桃園市政府水務局會議紀錄

一、 會議案由：「水汴頭排水幹線綠廊環境改善工程」(修正一版)及「街口溪生態水岸步道計畫(大溪國中至中華路 121 巷護岸及步道改善工程)」(修正一版)細部設計書圖工作小組審查會議

二、 會議時間：109 年 6 月 2 日 (星期二) 上午 9 時 30 分

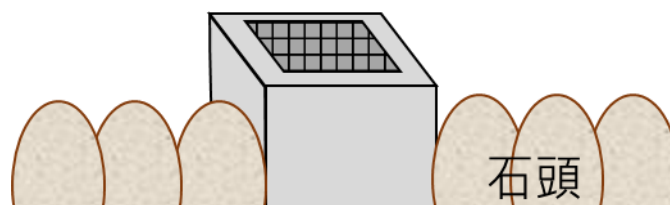
14. 春日路節點廣場勿刻意種植樹木。

15. 護欄高度過高，建議降至 110 cm。
